## Keuringsverslag van een elektrische laagspanning- en zeer lage spanningsinstallatie

### NIET CONFORM

Straatnaam	De Romboutweg
Huisnummer	39
Busnummer	
Postcode	2930
Gemeente	Brasschaat
Land	België

Controlebezoek van een oude huishoudelijke elektrische installatie van een wooneenheid bij verkoop op vraag van de verkoper volgens (KB 08/09/2019) - AREI Boek 1- 8.4.2. en 8.2.1. en 4.2.4.3.

Afbeelding schakel- en verdeelbord:

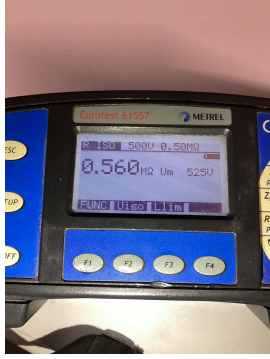
- I5.10 De genaakbare, naakte onder spanning staande delen zijn onvoldoende afgeschermd. (Boek 1 Afdeling 5.1.4. en 4.2.2.3.)
- I5.14 De nominale spanning dient duidelijk vermeld te worden op een oordeelkundig gekozen plaats. (Boek 1 Onderafdeling 3.1.3.3.)

- I6.01 De differentieelschakelaar aan het begin van de huishoudelijke installatie is niet verzegelbaar. (Boek 1 Onderafdeling 4.2.4.3.)
- I6.03 De nominale stroomsterkte van de algemene en/of bijkomende differentieelschakelaar dient aangepast te zijn aan de overstroombeveiliging. (Boek 1 Afdeling 4.4.1.)

- I6.04 Een differentieelstroombeschermingsinrichting met een gevoeligheid van 30mA is te plaatsen voor installaties van badkamer, wasmachine, vaatwas, droogkast en/of gelijkaardige toestellen. Deze dient ongeschikt te zijn aan de hoofddifferentieelstroombeschermingsinrichting (Boek 1 Onderafdeling 7.1.4.3. en 4.2.4.3.)

- I6.05 De algemene differentieelstroombeschermingsinrichting dient aan het begin van de installatie geplaatst te worden (onmiddellijk na kWh teller), dit om de bescherming tegen onrechtstreekse aanraking te verzekeren bij gebruik van leidingen van klasse I (XFVB, VFVB, EXAVB, EVAVB, ...). (Boek 1 Onderafdeling 5.3.5.3 + 4.2.4.3.)

- I6.09 Er is geen bescherming door een differentieelstroombeschermingsinrichting met een gevoeligheid van max. 30mA voorzien voor contactdozen zonder aardpen. (boek 1 afdeling 8.2.1 punt 6)

- I8.09 Bij aansluiting van meeraderige geleiders dient men aangepaste adereindhulzen te gebruiken. (Boek 1 Onderafdeling 5.2.6.1. en 1.4.1.2.)
- I8.17 De niet-gebruikte leidingen verwijderen of aan de uiteinden te isoleren. (Boek 1 Onderafdeling 4.2.3.3.b)
